## 改善箇所説明図

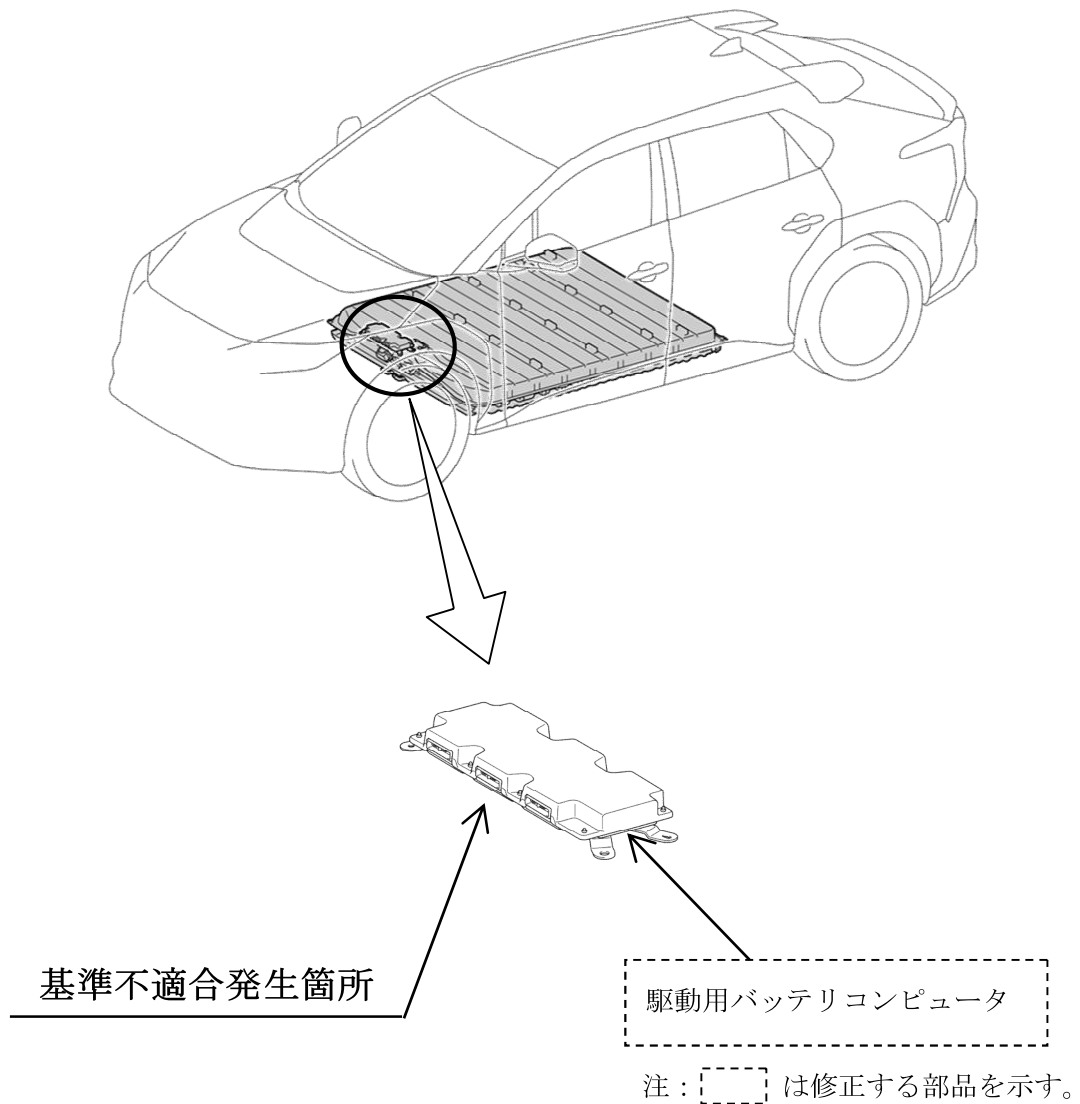
バッテリーEV（電気自動車）システムにおいて、駆動用バッテリーコンピュータの制御プログラムの検討が不十分なため、特定の条件下でバッテリー制御状態を正しく認識できなくなり、異常と誤判定することがある。そのため、警告灯が点灯するとともに、当該システムが停止し、走行不能となるおそれがある。

全車両、駆動用バッテリーコンピュータの制御プログラムを対策仕様に修正する。
